**PORTARIA DE CLASSIFICAÇÃO DE BARRAGEM Nº 992 DE 08 DE AGOSTO DE 2024**

**Classificar a Barragem Fazenda Agrocondor II, existente no Córrego sem denominação, UPG A – 4 – Baixo Teles Pires, Bacia Hidrográfica Amazônica, município de Alta Floresta, empreendedor Celso Gomes dos Santos.**

## Parecer Técnico

Classificação quanto à segurança de barragem existente - código SNISB: 31748

**Figura 1:** Mancha de Inundação.

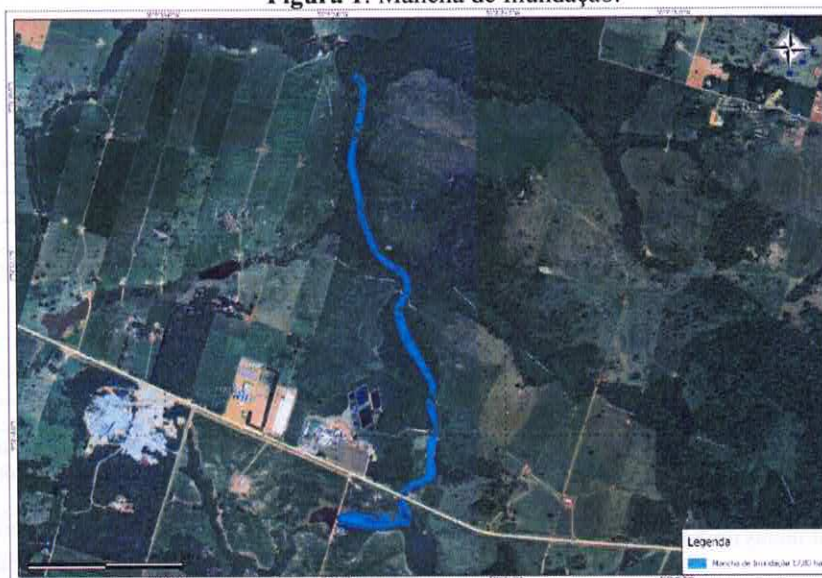
A mancha de inundação foi datada de 25/04/2024, conforme ART nº 1220240090869. Foi utilizado Software HEC-RAS Versão 6.2, baseado em Modelo Digital de Elevação do satélite SPOT com pixel de resolução de 2,5 m. Os cálculos hidráulicos considerando modo de falha galgamento, vazão de pico de 24,48 m<sup>3</sup>/s, altura do maciço de 2,97 m, volume máximo *maximorum* de 97.353,94 m<sup>3</sup>, tempo de formação de brecha de 0,50h e largura de brecha de 14,55m (fl. 222), resultam em mancha de inundação de aproximadamente 3,8 km a partir da barragem representando uma área de 17,8 ha, afetando estrada estadual a jusante, resultando em DPA Médio (valor 11 – fl. 229).
